## SERVICE INFO – INA 0188

# Natezna remenica 533 0075 30

**Servisna napomena; potreban oprez zbog različite duljine vijaka!**

Slika: Dolje lijevo; nova izvedba/gore desno; stara izvedba

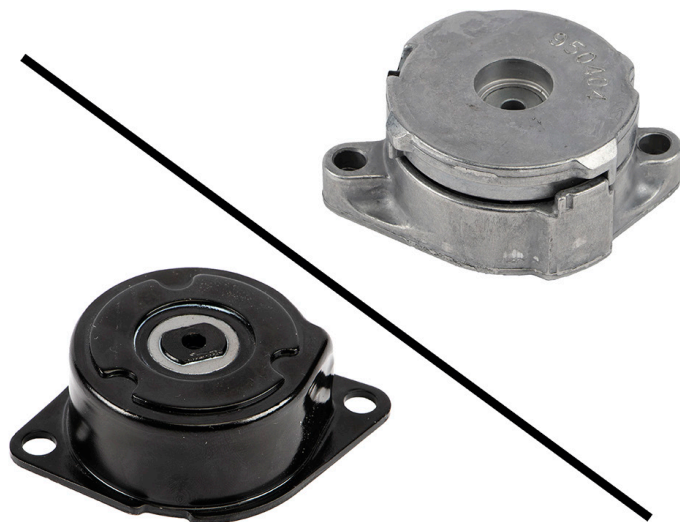
U skladu s kontinuiranim razvojem i usavršavanjem naših proizvoda, modificiran je sklop natezača kataloškog broja 533 0075 30. Za pravilnu montažu nove izvedbe natezača potrebno je korištenje kraćih vijaka. Dosadašnji M8 x 35 vijci zamijenjeni su kraćim vijcima, M8 x 22.

Slika prikazuje vizualne razlike između nove (dolje lijevo) i stare (gore desno) izvedbe natezača.

Za pravilan postupak montaže nove izvedbe natezača obvezno je korištenje kraćih vijaka, oznake M8 x 22.
